2022年7月
考世美贸易有限公司

气动旋转式夹紧器(model WHC)关于产品设计编号更新的通知

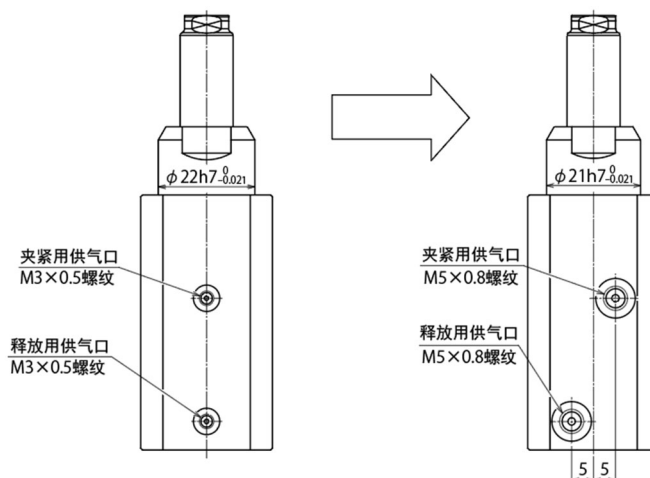
- 本体部的表面处理由红色氧化铝膜变更为白色。
- 仅有 WHC0201 型号，有下记 2 处尺寸变更。
气压端口的尺寸从 M3 变更为 M5，其位置也有变更。
将 $\phi 22h7$ 的尺寸，变更为 $\phi 21h7$ 。（与现行产品具有安装互换性。）

- WHC0321/0401 仅有外观颜色的变更，所以与现行产品具有互换性。
